## 特定廃棄物管理施設の変更に係る設計及び工事の方法の認可申請書に係る確認事項について

令和 3 年 7 月 7 日  
 国立研究開発法人日本原子力研究開発機構  
 大洗研究所 環境保全部

## ●廃棄物管理設備本体の管理施設の一部変更（遮蔽スラブ）

別図1 打ち増しの場合の構造

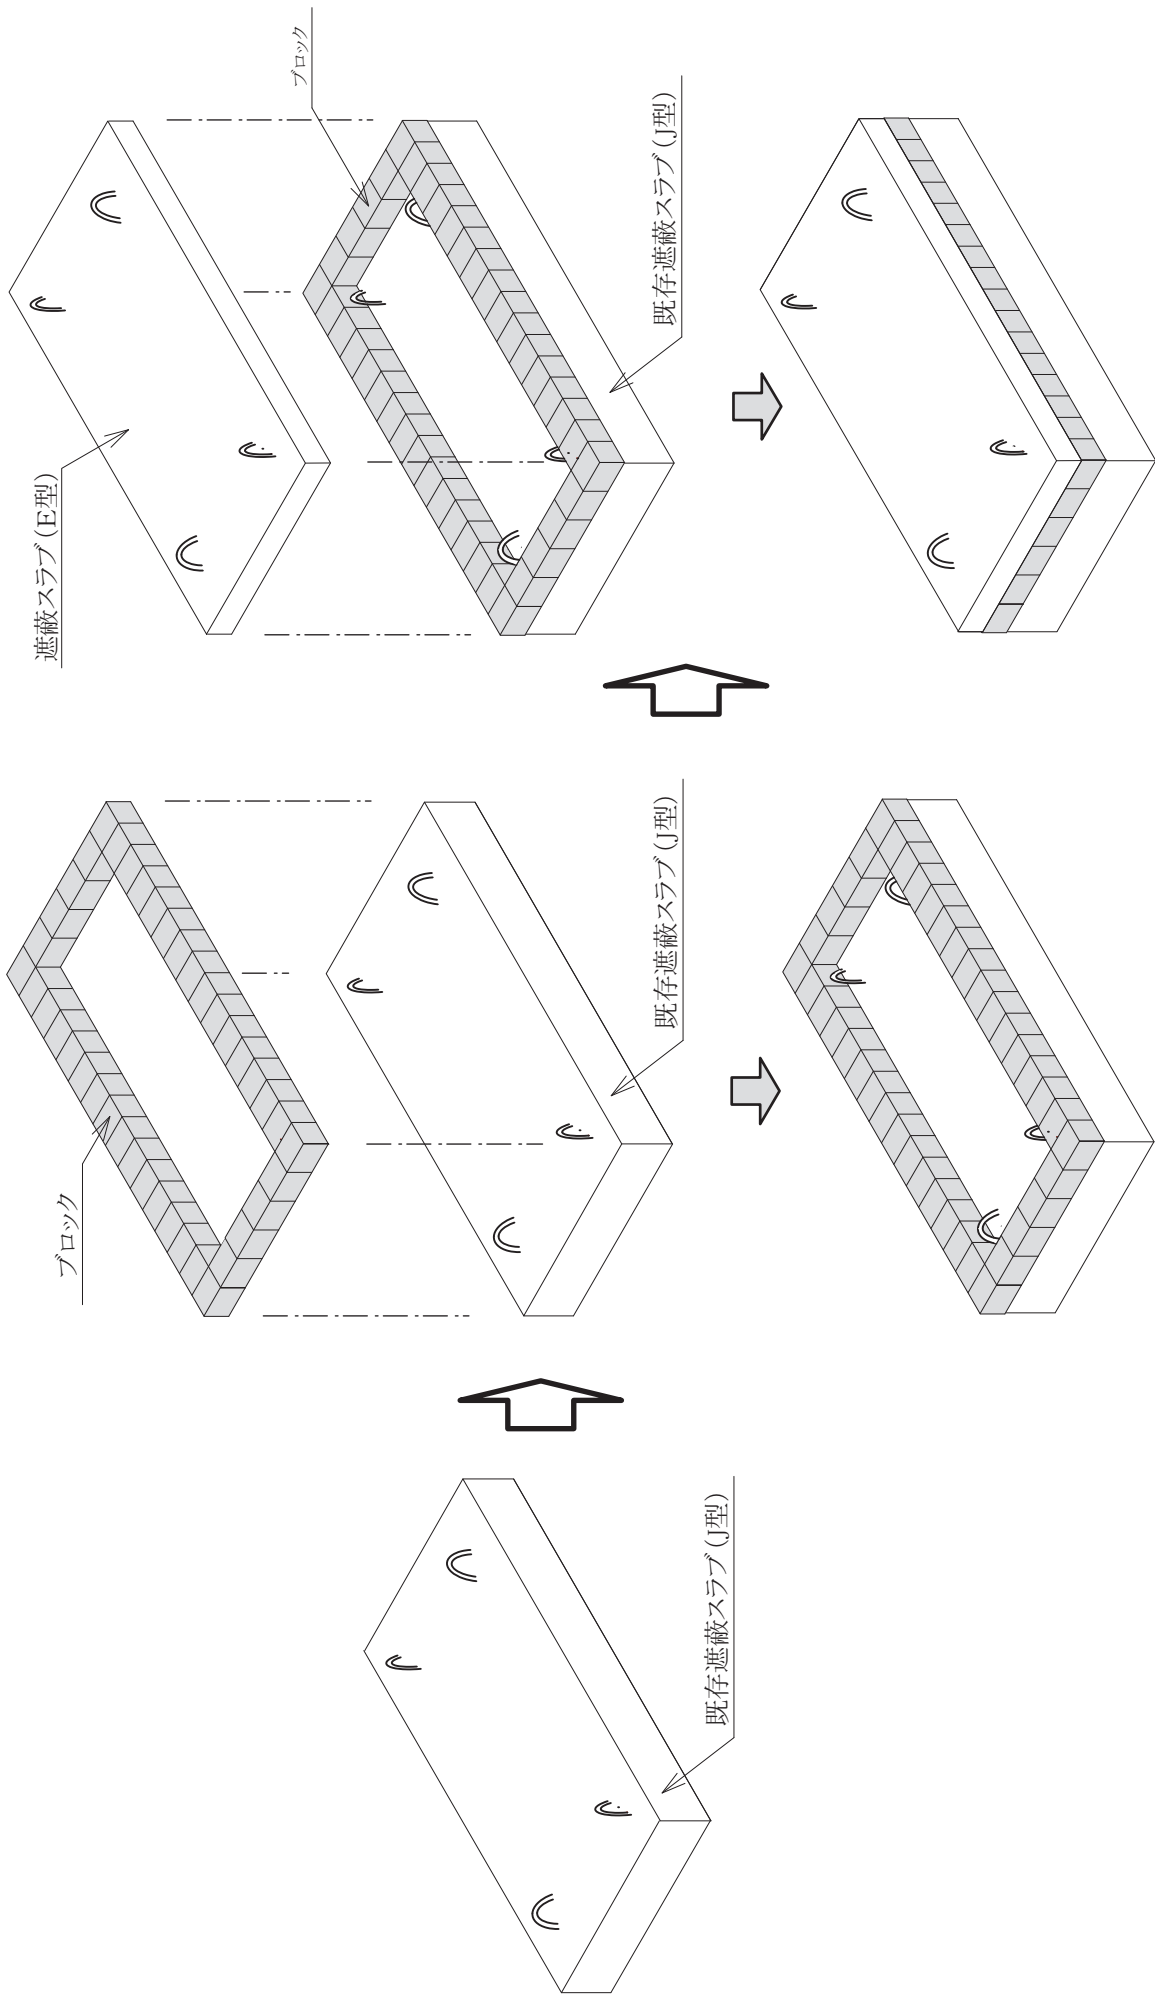
IV 技術基準への適合に関する説明書別添-5 で参照している別紙 1 遮蔽スラブの設置に伴う荷重の評価について、追加設置する遮蔽スラブの施工方法（打ち増し）を考慮した評価になっているか。

別紙 1 「遮蔽スラブの設置に伴う荷重の評価について」は、固体集積保管場 I に遮蔽スラブを追加設置した後の床及びブロック型廃棄物パッケージにかかる最大となる荷重を算定し、構築物の設計条件である常時接地圧又はブロック型廃棄物パッケージの製作仕様である基準強度と比較している。

評価では、1 項では遮蔽スラブ追加設置に伴う評価、2 項では遮蔽スラブ下部のブロック型廃棄物パッケージ自体の評価を行っている。また、3 項では、短期で積載荷重が増えるケースを想定し、その中で最も厳しい条件で評価している。

遮蔽スラブの遮蔽の追加の施工における荷重としては、型枠と打ち増し分のコンクリート、コンクリート打設時の作業員が最大 2 名であり、他の短期での積載荷重に比べると小さいことから、3 項は施工も考慮した評価である。

図2 遮蔽スラブの隙間が2cmの場合の各々のリングの内径と外径の算出結果

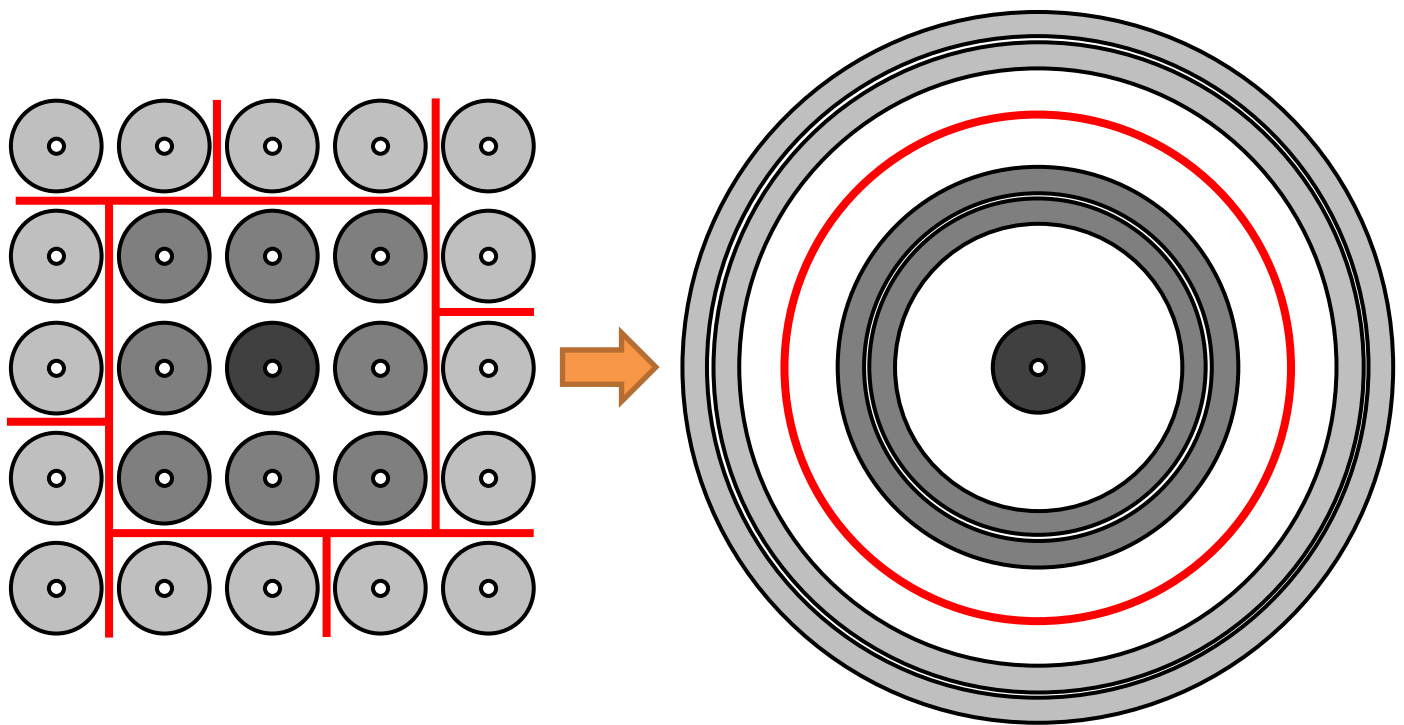
I-3 申請設備に係る放射線による被ばくの防止に関する計算書及び IV 技術基準への適合に関する説明書 別紙 3 におけるスカイシャイン線の DOT による計算について、入力値や計算結果の JAEA 内での確認方法を説明してください。

なお、別紙 3 については、申請書に記載のとおり、遮蔽スラブの隙間の影響について、隙間なしの場合の計算値に対する隙間ありの場合の計算値の増分（倍数）を求めることとしたため、事業変更許可申請の際に使用したモデル（入力）を基に、隙間のデータを加える手法とした。

具体的には、隙間ありのモデル（入力）を作成し、隙間のデータを間違えた際に、事業変更許可申請の際の隙間なしのデータと一致しなくなるポイントを定め、この数字を比較した。間違えた際、一致しなくなるポイントは、一層目の外周までの半径と二層目の外周までの半径である。また、隙間の入力値は、隙間幅 2cm の場合、別紙 3-8 ページに示す図 2 のとおりであり、モデル（入力）について、図 2 に記載した隙間内径と隙間外径の数値と比較した。

計算結果も確認しており、入力を変えた際、パラメータの変化と計算結果の変化を比較している
